# ADENDA N°1

## DECLARACIÓN DE IMPACTO AMBIENTAL PROYECTO “AMPLIACIÓN S/E CALDERA 110/23 KV”

El presente Adenda contiene las respuestas al Informe Consolidado de Solicitud de Aclaraciones, Rectificaciones y/o Ampliaciones N°1 emitido por el Servicio de Evaluación Ambiental de la Región de Atacama a la Declaración de Impacto Ambiental (DIA) del Proyecto “Ampliación S/E Caldera 110/23 KV” de TRANSNET S.A, en adelante “el Proyecto”.

Figura N° 1. Uso de Suelo en entorno del Proyecto

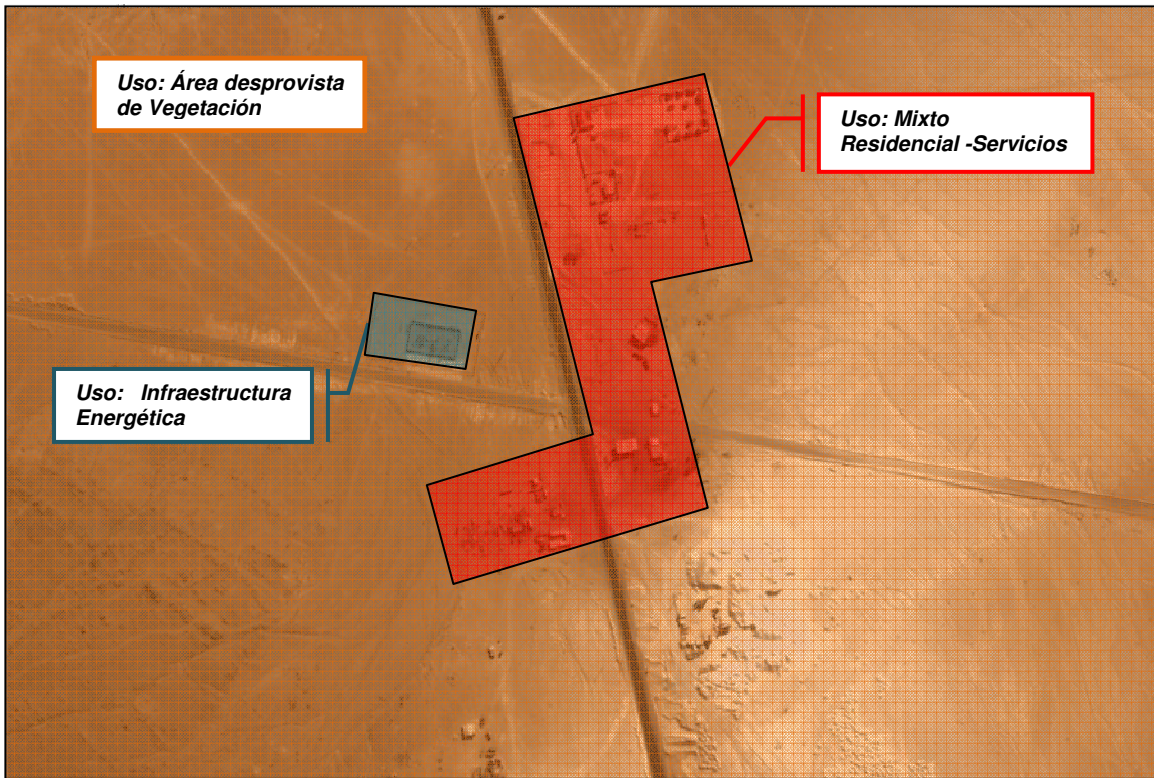
- 3 Se solicita al Titular aclarar el uso de suelo de tipo mencionado en el punto "4.7 Uso de Suelo" de la DIA en evaluación, ya que en los antecedentes del punto "4.3 Proximidad a Poblaciones", se presenta información diferente, indicando que el sector es de uso residencial.

De acuerdo con la información censal (2002), existe un asentamiento próximo al área de Proyecto denominado Posada Copec, tal como se señala en el acápite 4.3 del capítulo 4 de la DIA. Adicionalmente, por observación in-situ se logró determinar que el lugar corresponde a un área de servicios y de uso residencial. Por lo anterior, el área reconocida como de uso "Equipamiento-Servicios" en el acápite 4.7 del Capítulo 4, se redefine como área mixta (Residencial – Servicios), tal como lo indica la Autoridad. En base a la aclaración presentada en la respuesta a la pregunta N° 3, Acápite IV de esta Adenda respecto a la solicitud del PAS N° 94, adicionalmente se reformula la categoría de uso "Equipamiento Industrial" a uso "Infraestructura Energética". La **Figura N° 1** muestra la redefinición del área cercana al proyecto, de acuerdo a lo indicado.
